BILAGA M1.4 YTTRANDEN FRÅN ORGANISATIONER OCH FÖRETAG

MAXIMA
Projekt tillstånd
Tillståndshandling
Miljöbalken

2025-05-28 **Slutversion**

Samrådsyttrande från Akademiska Hus

Figur 2. Överlappning av hydrauliska influensområden för akviferlagret och för S32

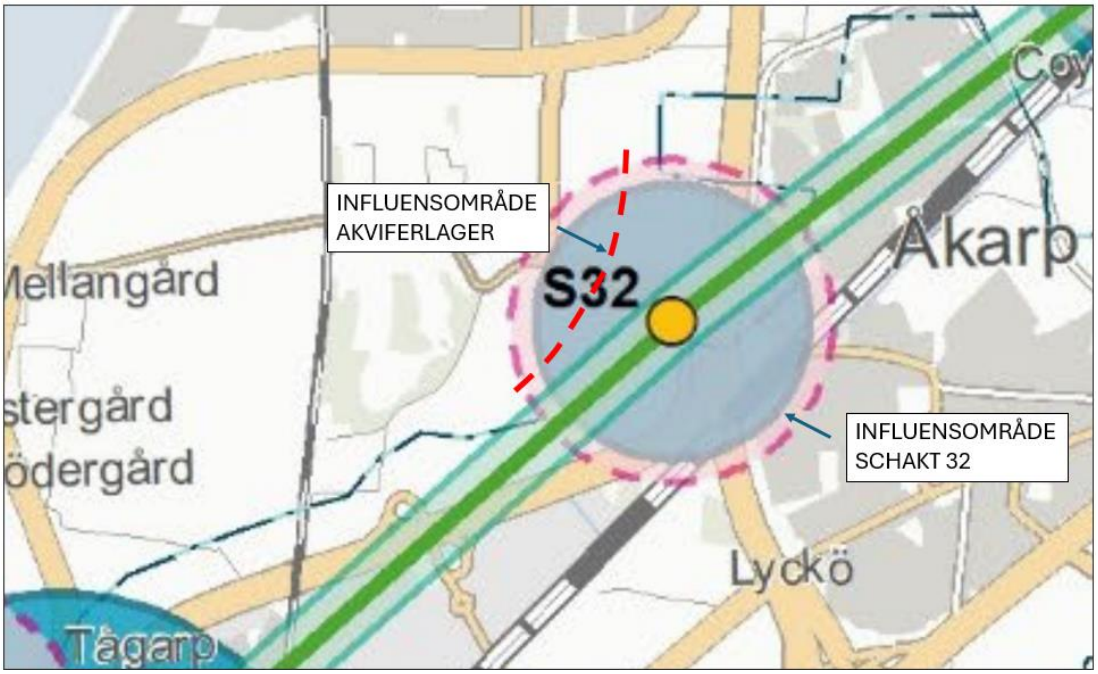
Enligt uppgifter i samrådsunderlaget för MAXIMA kommer den planerade schakten S32 att medföra en avsänkning som delvis överlappar akviferlagrets hydrauliska influensområde, Figur 2.

Akviferlagrets drift är känsligt beroende på indelningen i varma och kalla brunnar. Det finns en uppenbar risk för att denna funktion kommer att störas av grundvattensänkningen i S32.

Figur 3. Geologiska förhållanden längs tunnelsträckning norr

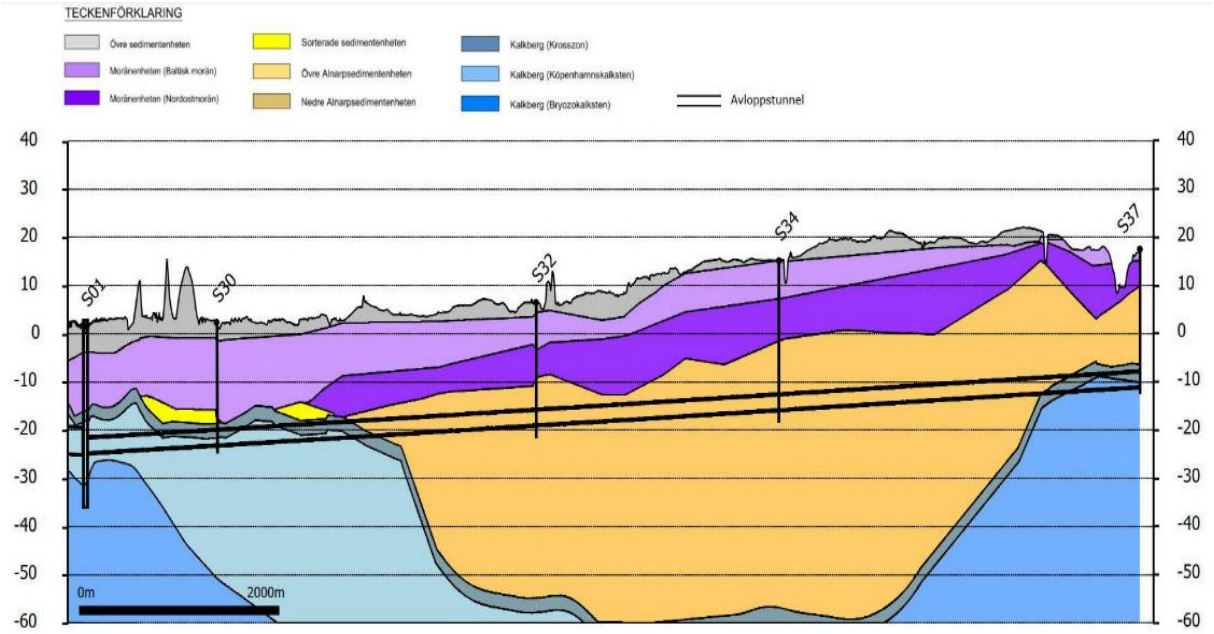
Av särskild betydelse är att schaktet når ned i Alnarpssedimenten (Figur 3), vars grundvatten står i hydraulisk kontakt med grundvattnet i kalkberget. De tillhör således ett och samma slutna grundvattenmagasin.

Trycknivån i magasinet ligger ett par meter under marknivå. Det handlar således om en betydande avsänkning av trycknivån för att nå ned till -28 m, vilket är schaktets djup enligt samrådsunderlaget.

Alnarpssedimenten består i huvudsak av silt och finsand, båda flytbenägna jordarter, som ofta är problematiska att utföra grundvattensänkning i. I värsta fall kan djupa brunnar behöva tillgripas, exempelvis i kalkberget, och då sannolikt med en större påverkansradie än angivet i samrådsunderlaget.

Bild 1: Utdrag gällande detaljplan med direkt berörda kvarter markerade i brunt.

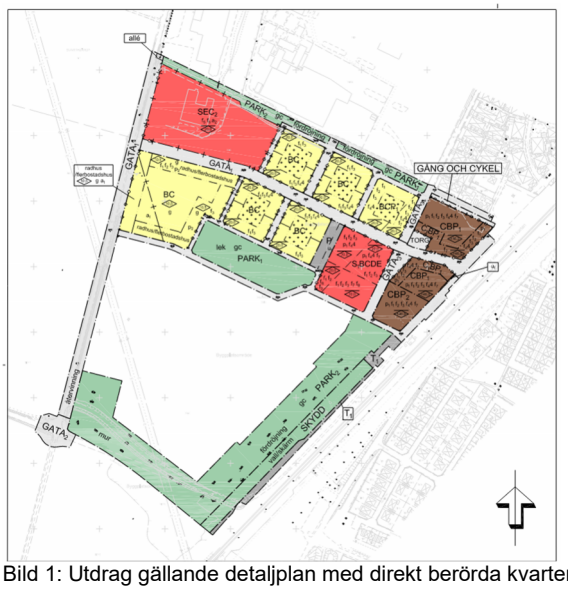
Berörda kvarter är idag obebyggda, men då den planerade tunneln passerar rakt under merparten av kvarterens fotavtryck ser vi följande risker och konsekvenser.

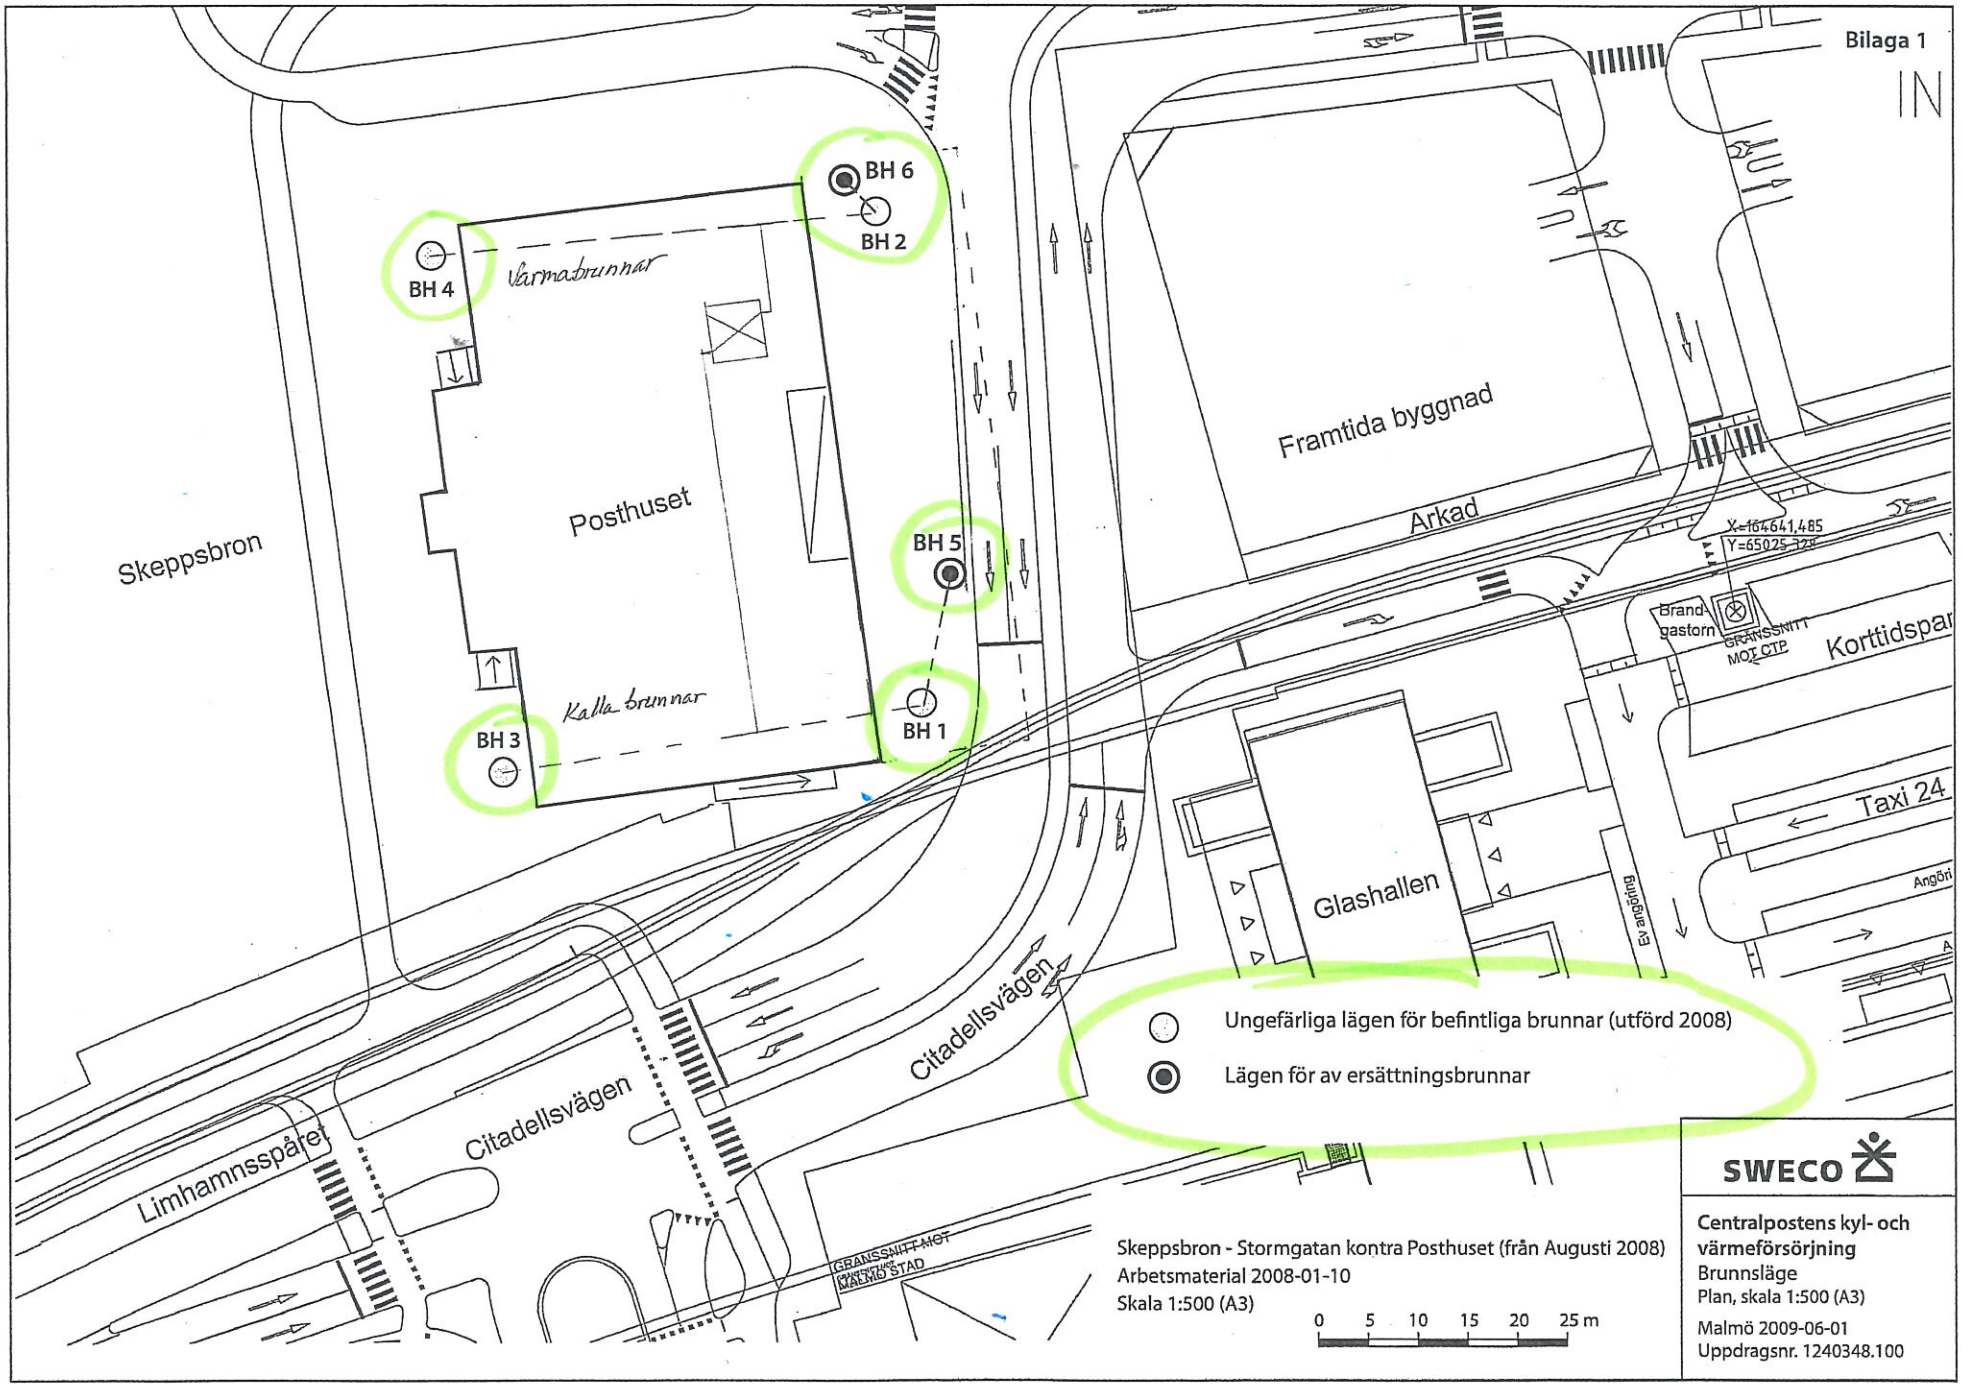
Önskemål om alternativ utbredning av arbetsområde, dvs längs Skeppsbron istället för hela Posthusplatsen.
Parkeringsplatser som blir obrukbara.
Vi måste ha tillgång till fettavskiljare i marken.
Detta arbetsområde fungerar inte! Hela miljön på Posthusplasten blir förstörd av detta arbetsområde. Önskemål om att hålla fri passage längs med Centralposthuset och fastigheterna längs Skeppsbron.
Uteservering
S14
HAMNEN 22:3
SLAGTHUSET 1
HAMNEN 22:2
RAN 8
RAN 9
RAN 3
HAMNEN 22:164
ÖSTERSJÖN 1
RAN 4
RAN 6
TROLLHÄTTAN 6
ORKANEN 1
TROLLHÄTTAN 7
INNERSTADEN 31:11
RALLAREN 2
AEGIR 1
TROLLHÄTTAN 4
HAMNEN 22:118
INNERSTADEN 31:10
HAMNEN 21:137
HAMNEN 21:147
Jörgen Kocksgatan
Nordenskiöldsgatan
Jakob Bagges gata
Bassänggatan
Neptunigatan
Skeppsbron
Centralplan
Schakt
Avloppstunnel Söder
Avloppstunnel Norr
Arbetsområden
Tunnelkorridor
Fastigheter
Schakt: S14
Beställare: VA SYD
Datum: 2024-10-02
N

K2
SKISS VA-TUNNELRESERVAT
I FÖRHÅLLANDE TILL NY BYGGNAD
SWECO AB
~~2024-09-19~~
2024-11-22

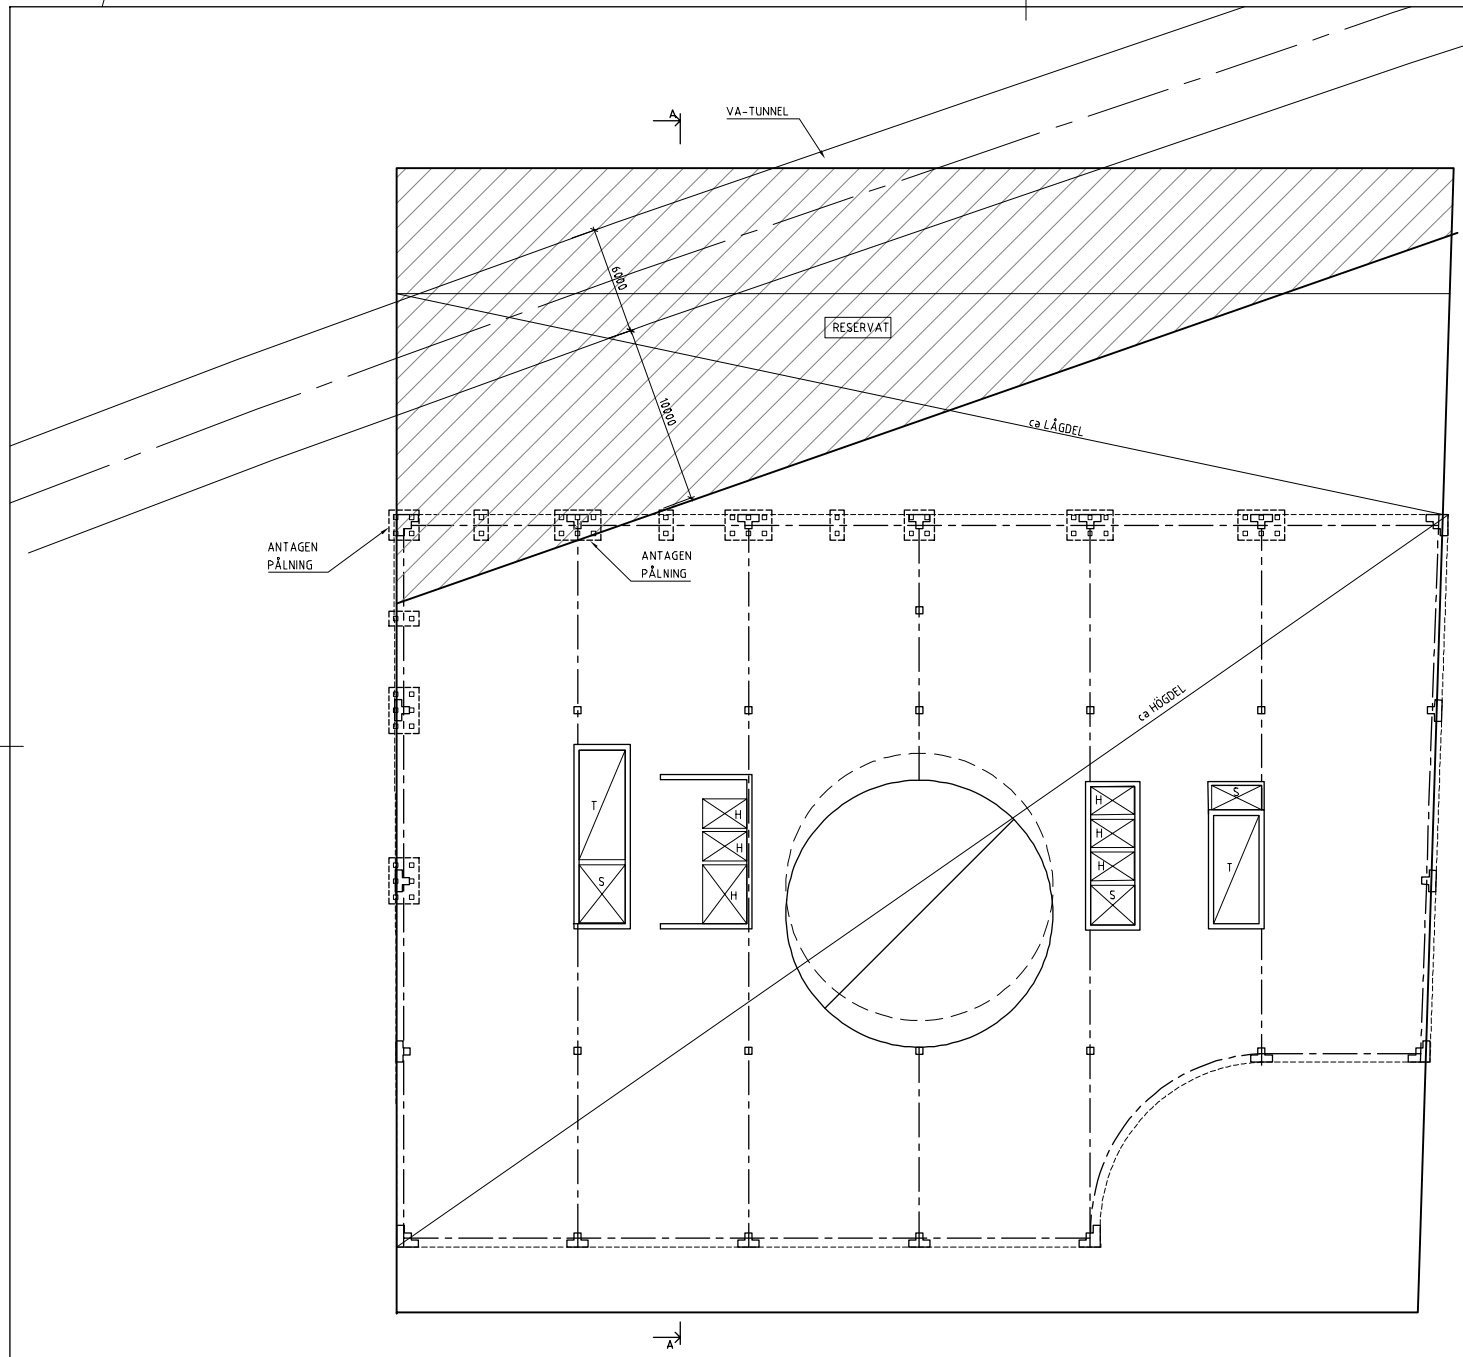
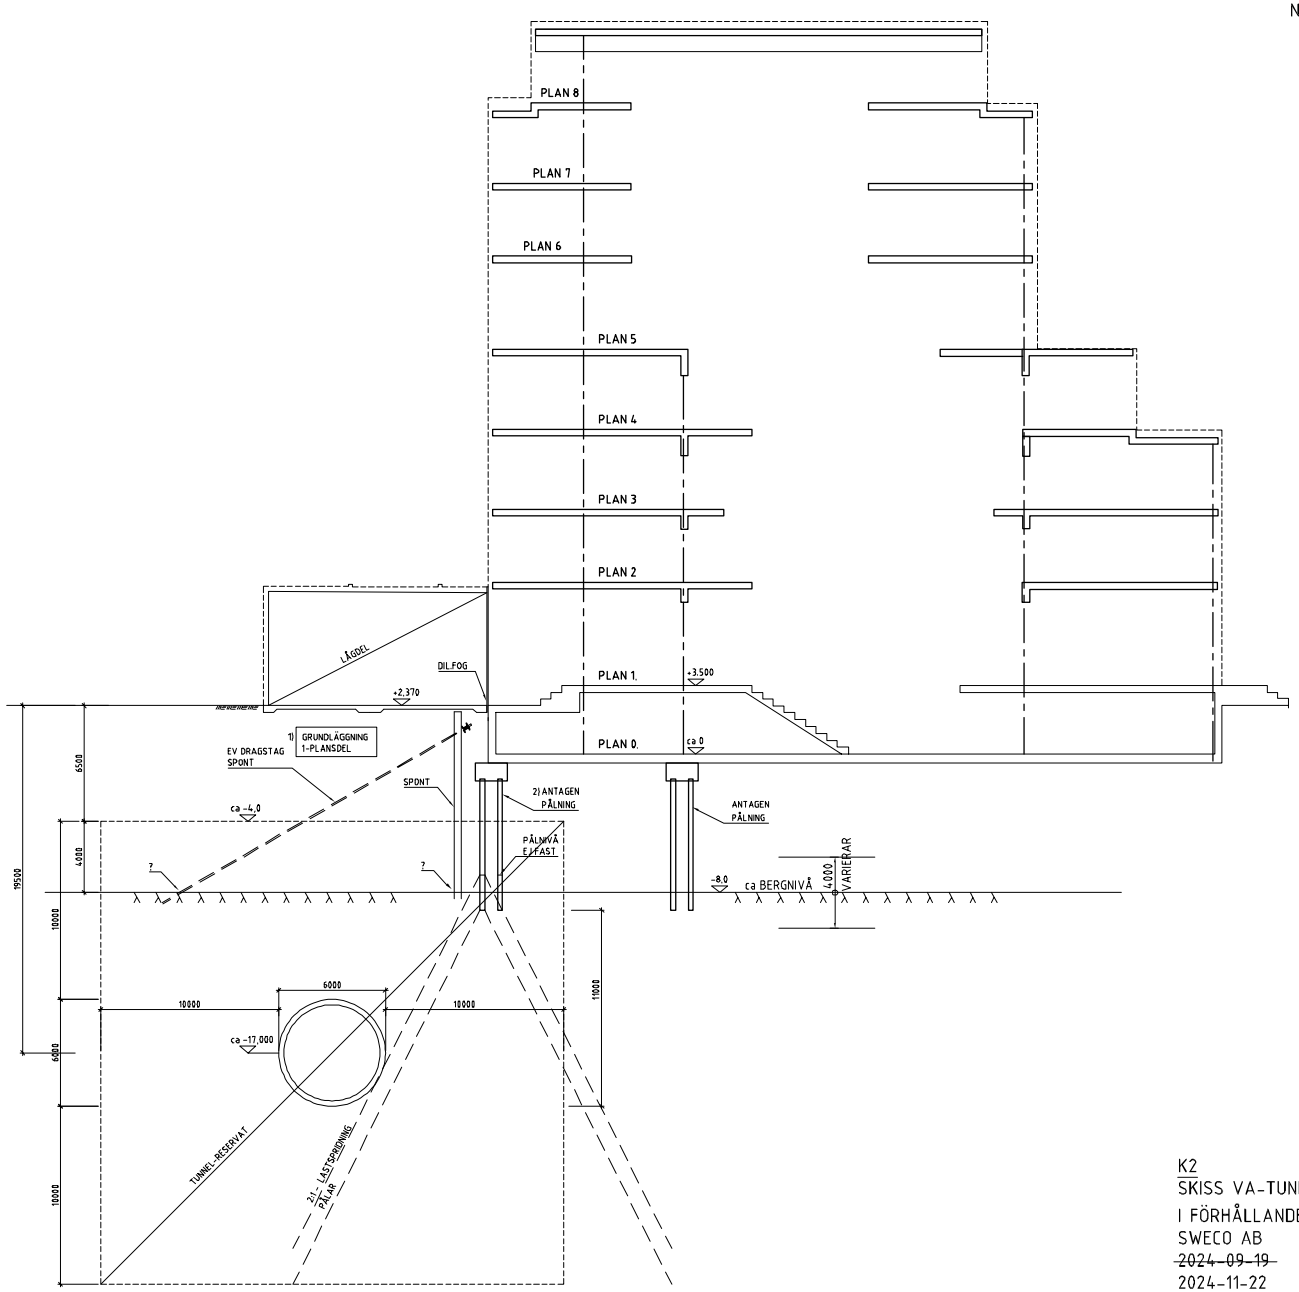
1. ”K1”, Skiss VA-tunnelreservat i förhållande till ny byggnad, dat 2024-09-19
2. ”K2-Rev-241122”, Skiss VA-tunnelreservat i förhållande till ny byggnad, dat 2024-11-22
3. ”Sitplan”, Situationsplan över VA-tunnelreservat i förhållande till ny byggnad, dat 2024-09-17

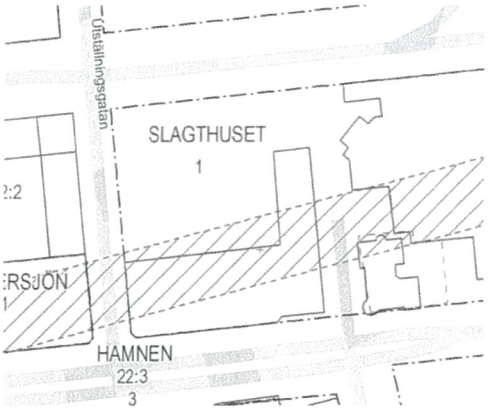
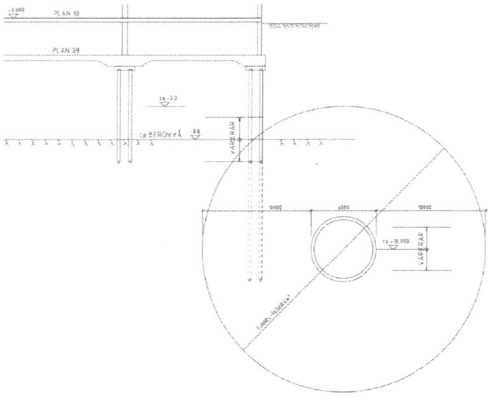
Kan det tillåtas att pålar slås inom skyddszonen finns det olika pålmetoder att välja. En försiktigare pålmetod är borrad påle. Detta är en fördyring, men kan ändå vara mer kostnadseffektivt än andra lösningar. Pålarna kan också föra ner sin last under tunnelnivån för att inte belasta/skada tunnelsektionen (pålar drivs djupare för att hamna med sin spets nedanför tunneln). Detta är också en fördyring, men kan ändå vara mer kostnadseffektivt än andra lösningar.

Ett utförande med pålar som ej går in i reservatet kan innebära att byggnaden måste utformas utifrån detta kriterium. Det innebär långa spännvidder med bärningslinjer som hamnar ”fel” utifrån byggnadens funktionalitet och/eller utkragande delar som måste utföras med stora konsolkonstruktioner. Sådana

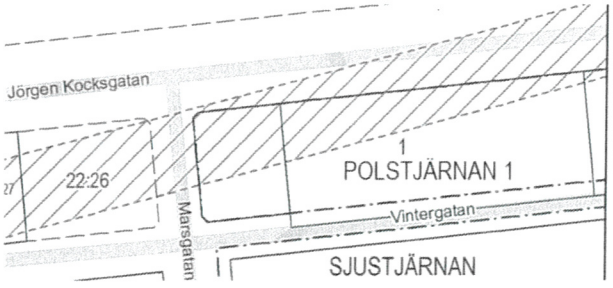
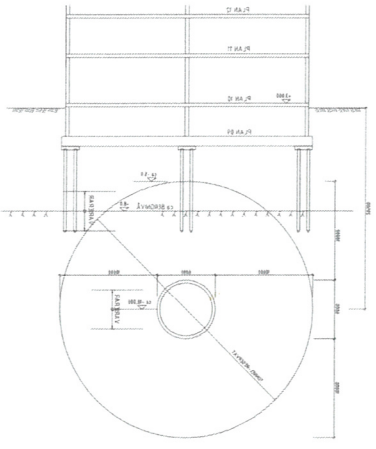
För den nya planerade bebyggelsen inom Slagthuset 1 (nordvästra delen) är det en mindre del i söder som blir påverkad av VA-tunneln inklusive dess reservat. Planerad byggnad i det påverkade området utgörs delvis av en lägre del. Beroende på utformningen av denna del kan det finnas behov av att dragförankra bottenplattan mot vattenupptryckning alternativt utföra en mycket tjock botttenplatta. I det sydvästra hörnet, där byggnaden är ca 7 våningar ovan mark, kommer en eventuell pålning hamna inom reservatet.

Ett flertal nya byggnader hamnar ovanpå VA-tunneln med reservat i Polstjärnan 1. Här kan både pålar och dragförankring behöva placeras i skyddszonen. Nedan visas mycket schematisk sektion som bygger på en hel del antaganden kring nivåer, byggnadens placering i förhållande till tunneln, byggnadens stomme mm. Sektionerna är mycket generella och gäller endast principiellt.
